# ANFITEATRO, VIA

# 2734

Descrizione prestazionale dell'intervento

Foto del rilievo

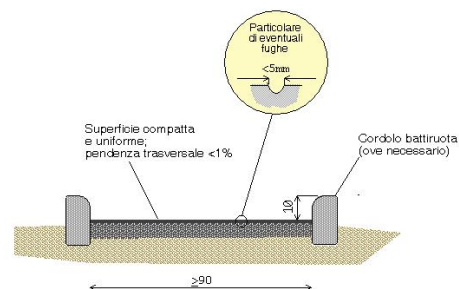
Criticità

Pavimentazione con **sconnessioni dovute alle fugature**

**Rifacimento della fugatura** tramite asportazione materiale eventualmente sporgente e ripristino materiale dove mancante, con stilatura adeguata al fine di ottenere perfetta complanarietà tra gli elementi costituenti la pavimentazione.

Occorre fare una buona rasatura della finitura superficiale (attraverso la compattazione e la rullatura del materiale) per evitare di creare altre criticità sulla pavimentazione per le persone con difficoltà motorie. Ovvero non creare spessori e fonti di inciampo.

Materiale suggerito: **Furgatura in sabbia e cemento**
